Mission régionale d'autorité environnementale

**Avis de la mission régionale  
d'autorité environnementale  
Centre-Val de Loire  
sur le projet de renouvellement et d'extension pour  
l'exploitation d'une carrière par la société EQIOM  
Granulats sur la commune de Sully-sur-Loire (45)  
Autorisation environnementale**

n°2021-3300

*Illustration : localisation et résultats des mesures de bruit diurne de 2019 (Source : étude d'impact, page 149)*

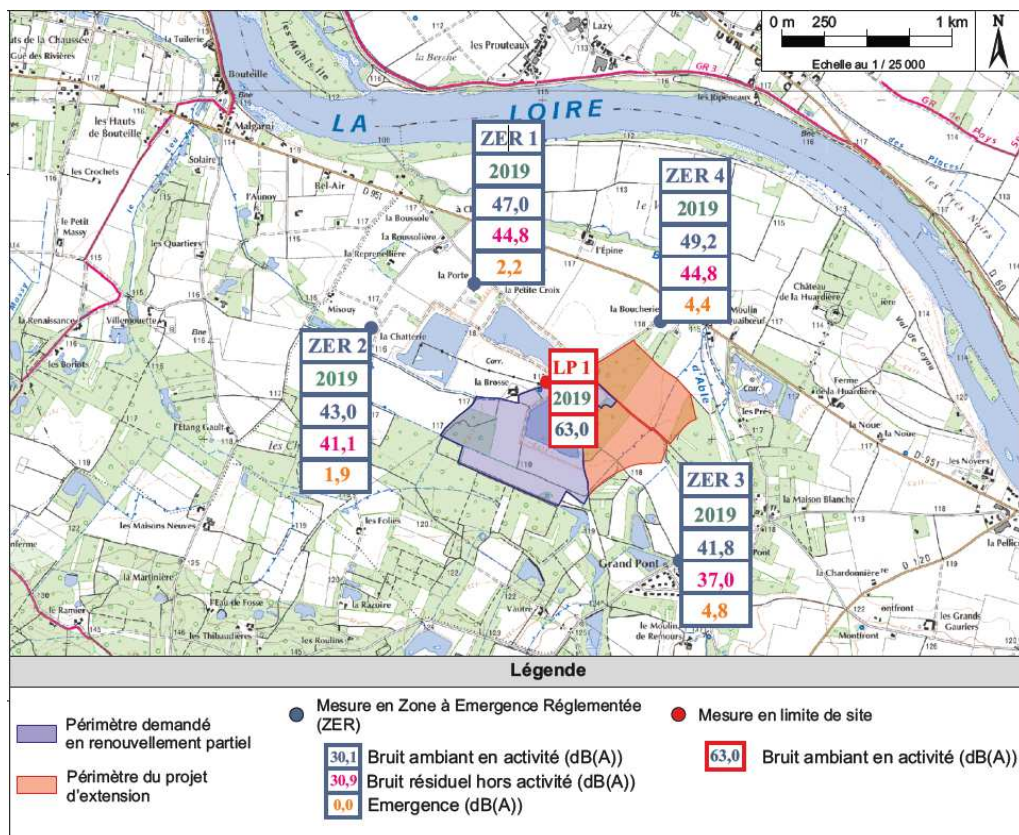
La modélisation acoustique de l'exploitation de la carrière à la suite des mesures effectuées montre (étude d'impact, page 215) un impact sonore brut du projet fort, avant mise en place de mesure de réduction, quand bien même la valeur réglementaire maximale en limites de site (70 dB(A)) devrait être respectée quelle que soit la phase d'exploitation.

Il est prévu la mise en place de merlons et de végétation au sud et au nord-est du périmètre d'extension. La ferme au lieu-dit « La Brosse » à très faible distance de l'installation devrait subir des émergences très élevées (de l'ordre de 19 dB(A)). Le propriétaire de cette habitation a indiqué qu'il ne souhaite toutefois pas la mise en place d'un merlon acoustique de protection contre le bruit émis par la carrière, au motif qu'il n'occupe ce lieu qu'occasionnellement. **Néanmoins, l'évaluation ne peut pas à ce titre conclure à un impact sonore résultant « faible et maîtrisé » et devrait être corrigée en conséquence.**

**L'autorité environnementale recommande que l'exploitant s'engage formellement à réexaminer les mesures d'évitement et de réduction si le suivi sonore annuel permet de constater des non-conformités réglementaires.**
